# OPL1000 A1 Module

Title		History	
Size	Document	Number	Rev
A	<Doc>		1.2E
Date:		Wednesday, May 22, 2019	Sheet 1 of 2

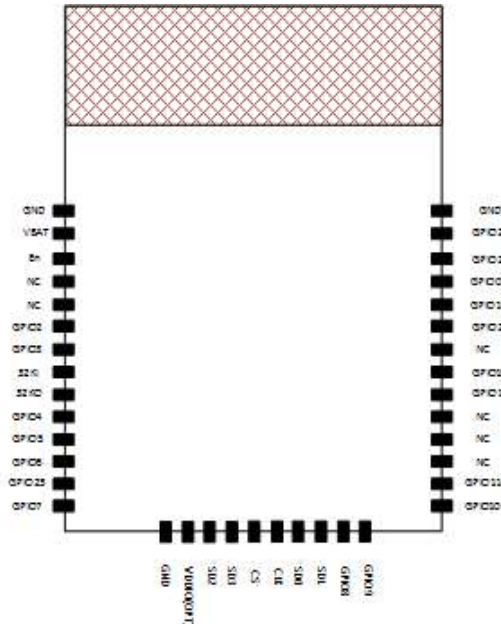
Date	Description
2018/01/23	Initial
2018/02/07	1. move out flash, 32K XTAL, C24
2018/06/15	1. Change to A1 version
2018/09/10	1. C26,C27 C28 DNI 2. Add C68, C69 L3 CN1 3. remove R3 R6 4. C14 change to 4.7uF 5. Add pi circuit on pin19,pin20
2018/10/29	1. Add Flash, 32K XTAL, RST, EN circuit
2018/11/08	1. remove C18,R82,R87,R88 (Flash part) 2. remove C20,C16, change C21 to 4,7uF 3. remove C18, change C72 to 10uF 4. remove D1,D2,C28,C26,C27 5. Change 32.768 XTAL 6. Change C70,C71 to 5.1pF
2018/12/03	1. remove C67 (Buck FB)
2018/12/22	1. remove TP2 and change TP3 circuit
2019/05/16	1. C65 DNI 2. Change R126 100K ohm
2019/05/22	1. Change C70,C71 to 9pF
